件名：東京国際空港新貴賓室新築工事

平成30年9月20日

東空建第 64 号

国土交通省 東京航空局 空港部 航空灯火・電気技術課			
名称	東京国際空港新貴賓室新築工事		
名称	電灯設備 (非常照明・誘導灯) 1階配線図		
調査	平成29年 3月	単位 mm	尺度 A1: 1/100 A3: 1/200
設計	電気設備調査職員 江波戸 義得 電気設備調査職員 岡本 寿	図番 E-08	設計者 株式会社 梓設計 一級建築士 第182771号 管理技術者 永池 雅人

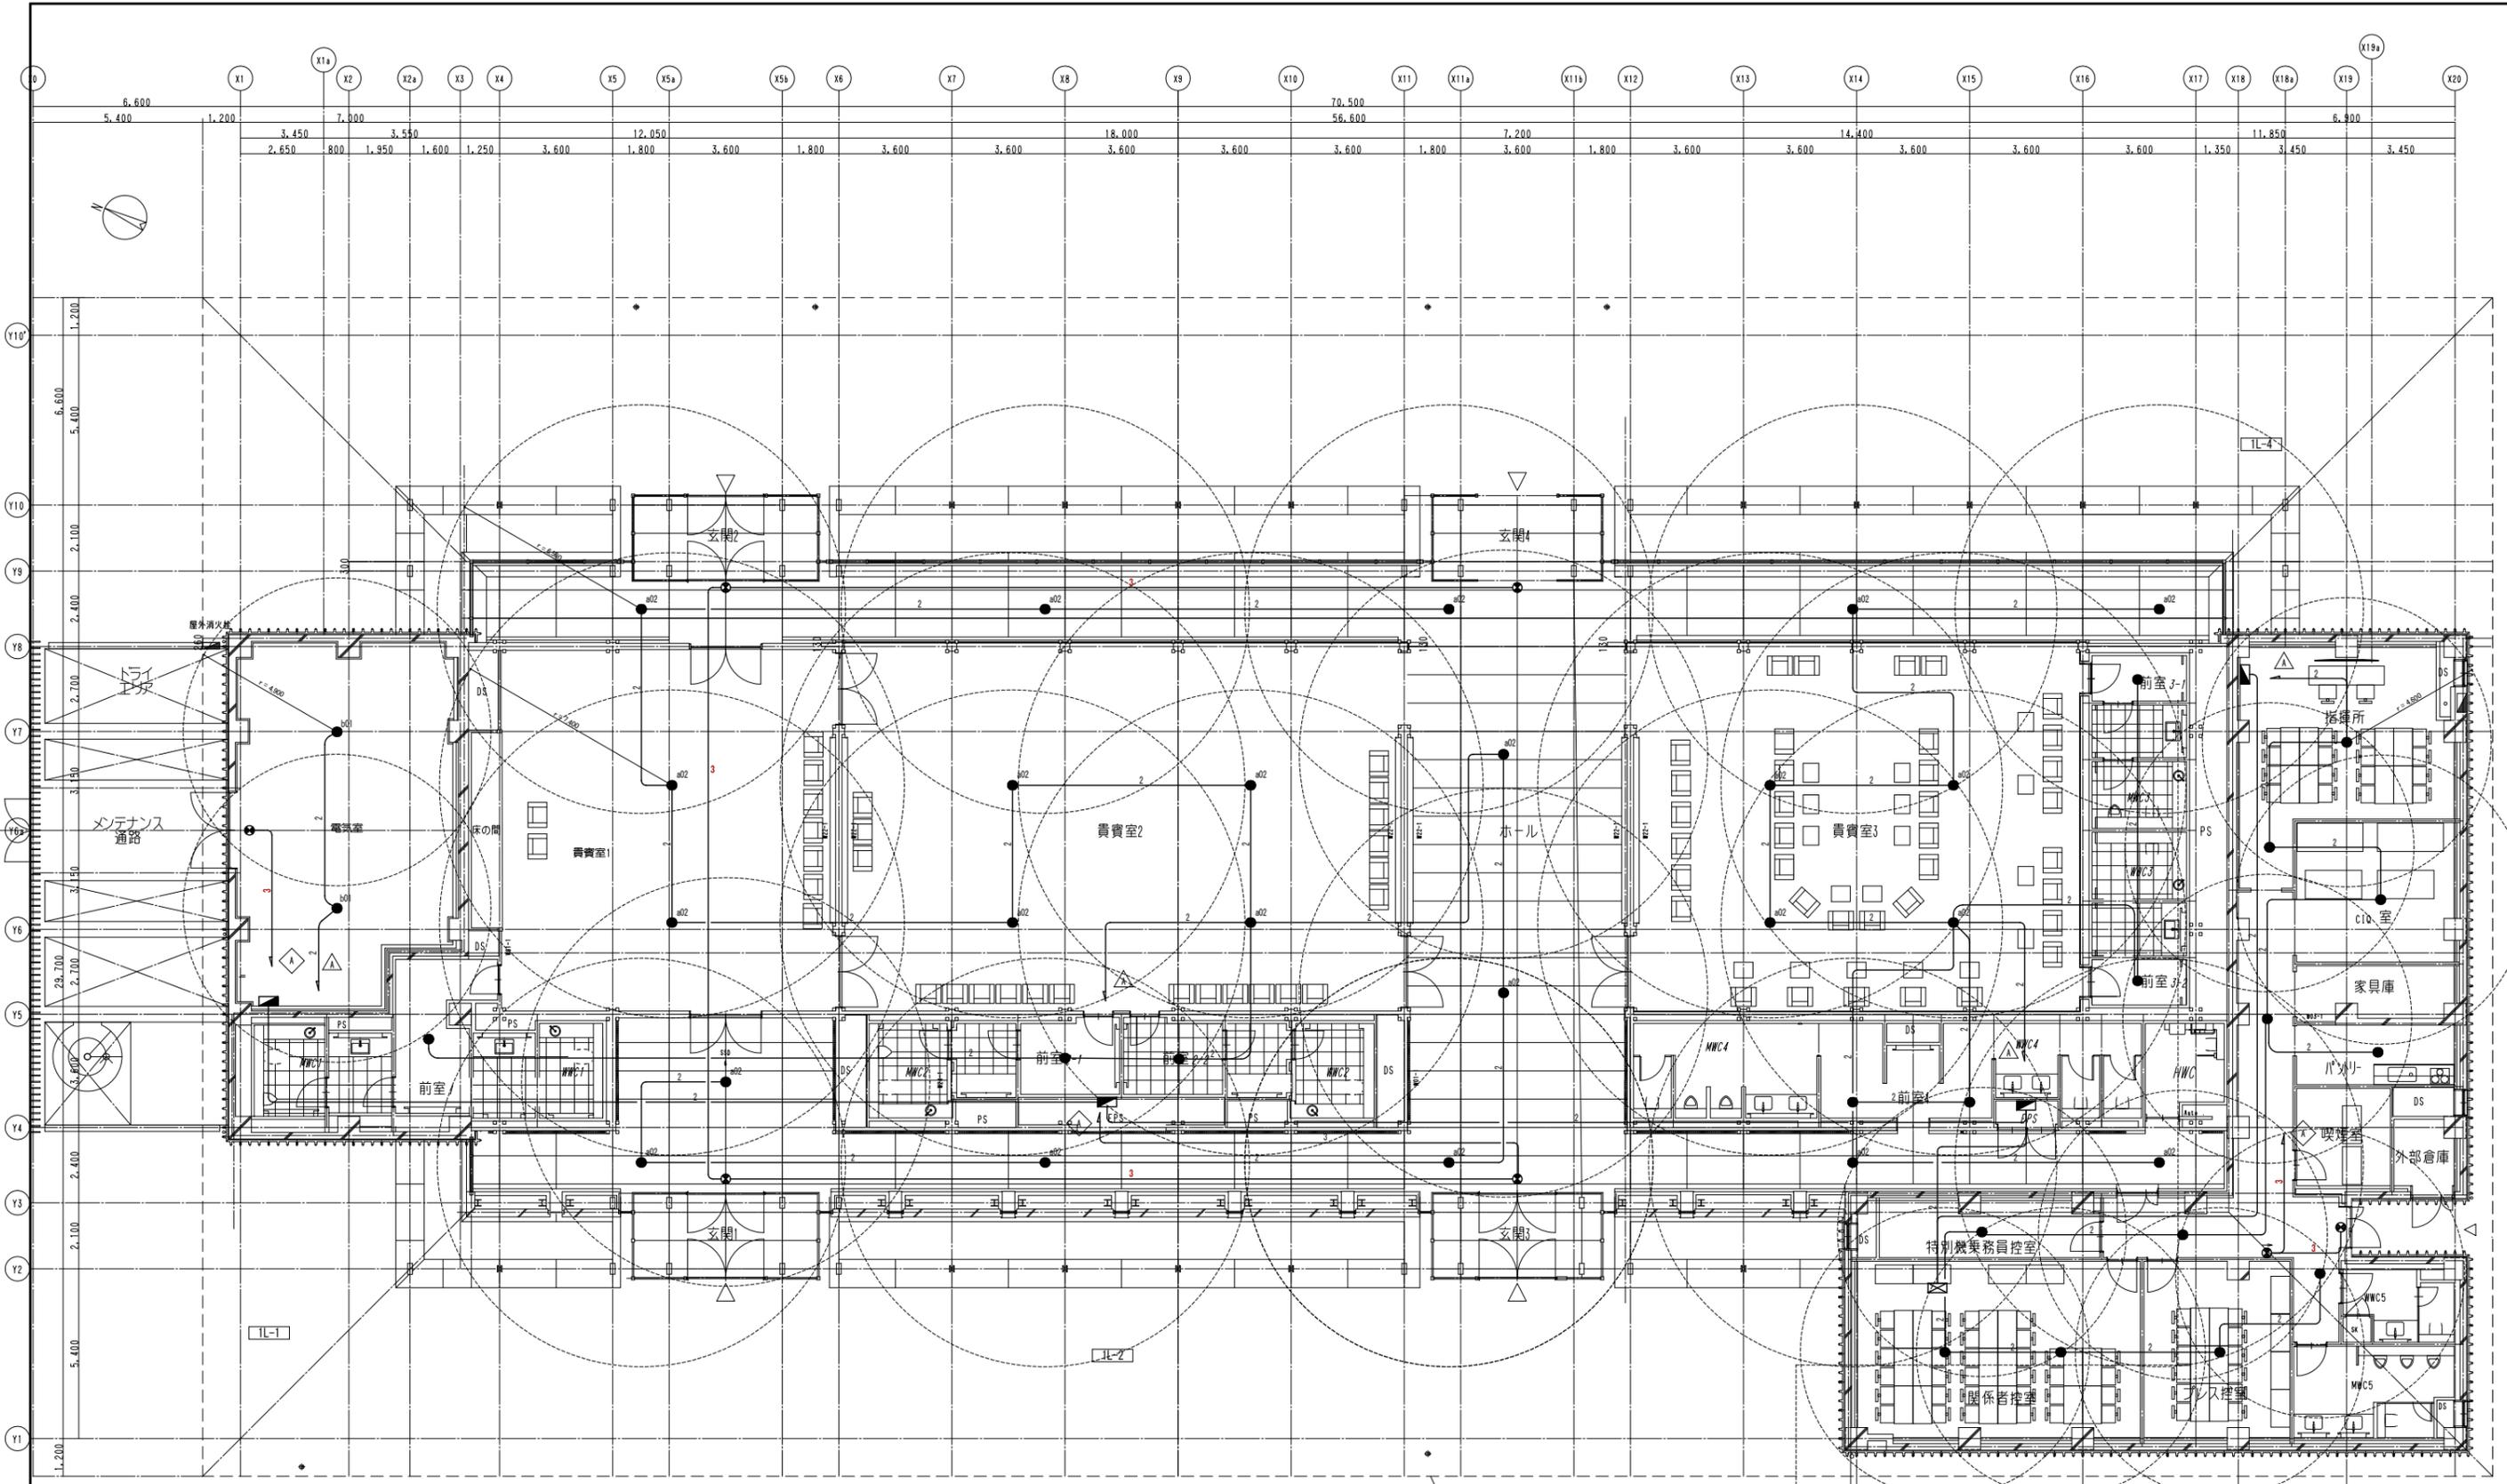
15	E-07	誘導灯信号装置から誘導灯までの信号線の配線ルート、配線種別不明です。配線ルート、配線種別の分かる図面の発行をお願い致します。	別紙を参照願います。(別紙E⑥)

国土交通省 東京航空局 空港部 建築室					
名称	東京国際空港新貴賓室新築工事				
名称	水盤設備 配管図				
平成30年 3月	単位	mm	尺度	A1: 1/	図番
				A3: 1/	M- 12
調査員	機械設備調査職員 小林 輝海	設計者	株式会社 梓設計		
	機械設備調査職員 千葉 智仁		一級建築士 第182771号		
			管理技術者 永池 雅人

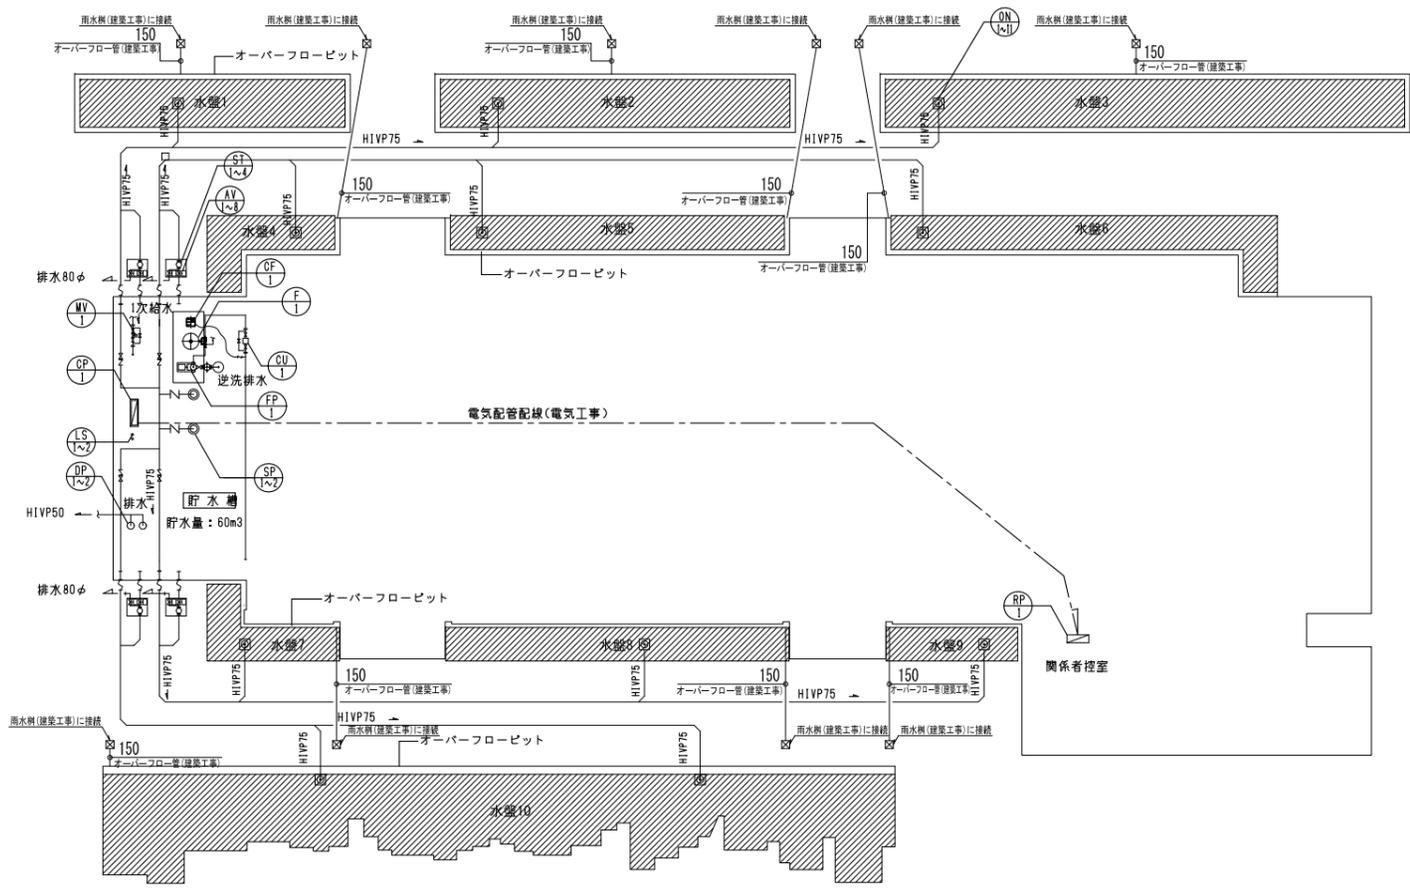
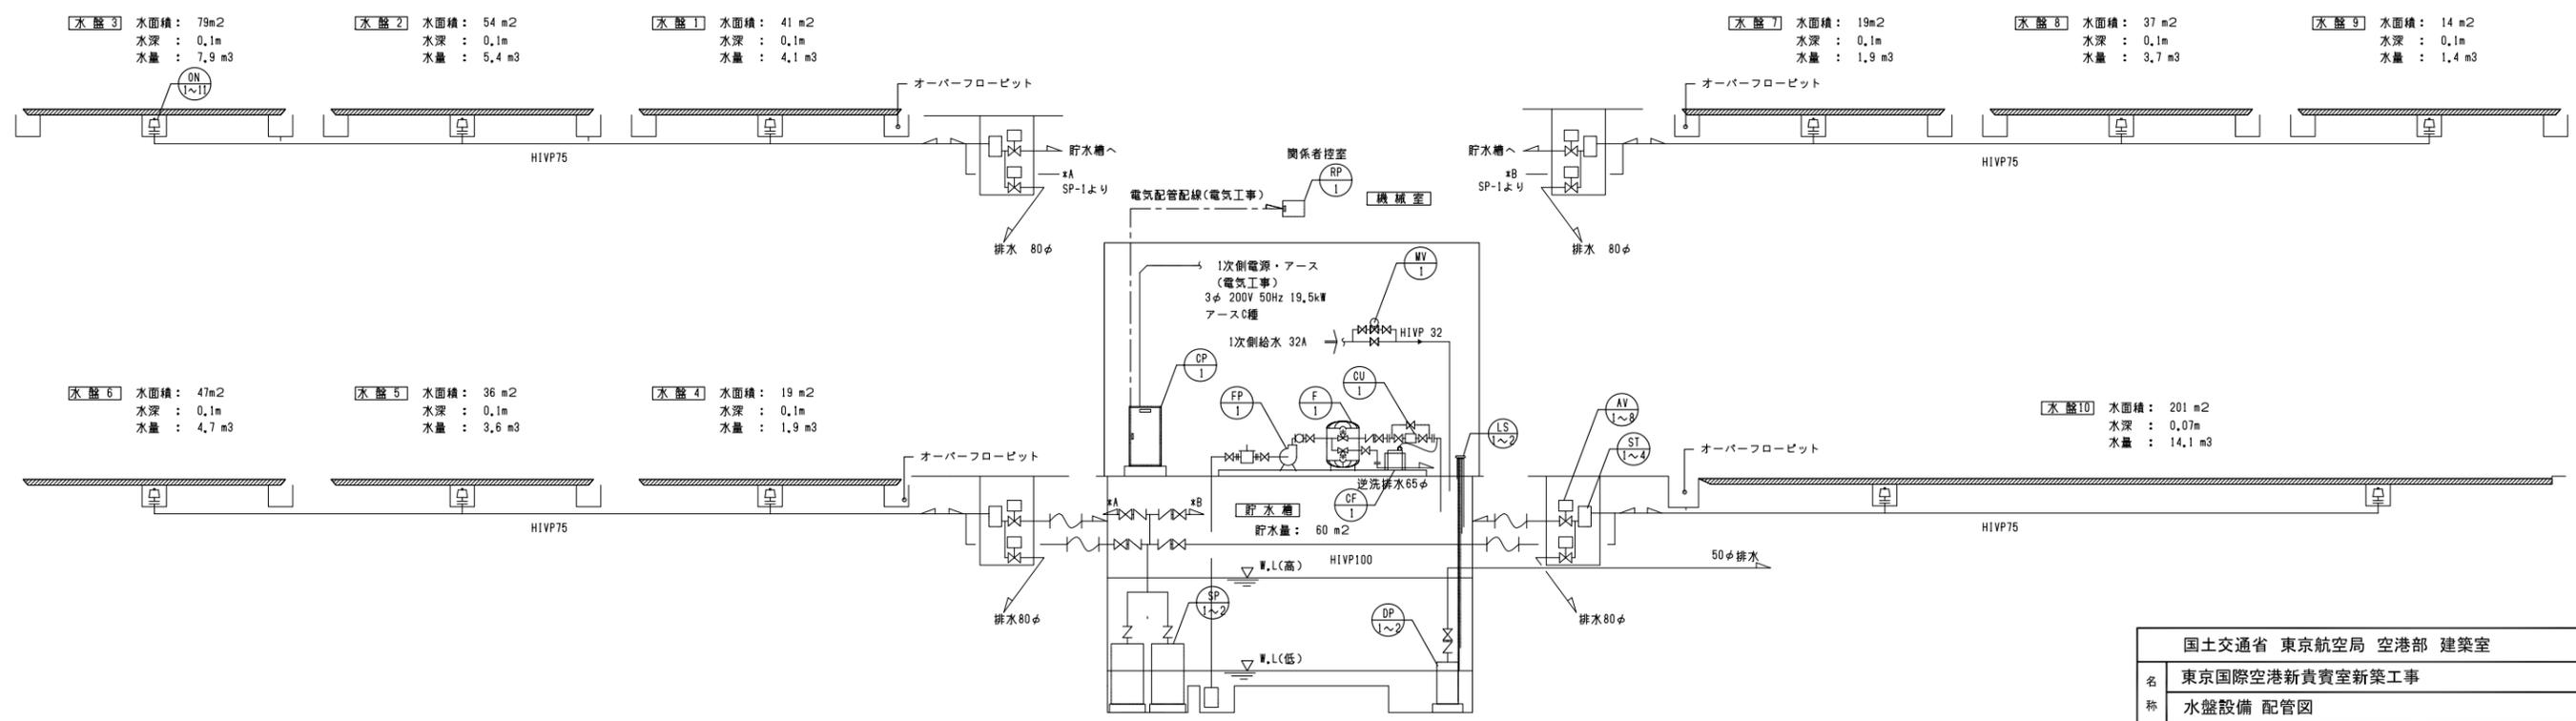
質問 番号	図面番号	質 疑	回 答
27	M-12	水盤設備で各水盤にオーバーフロー用のピットが記載されておりますが、オーバーフローの配管の記載がありません。図示にて御指示をお願いします。	A-801図による他、別紙M①をご確認ください。
28	M-13	水盤設備詳細図(M-13)でろ過機の逆洗排水50φの放流先が不明ですが、雑排水槽へ放流することと考えてよろしいですか。	宜しいです。
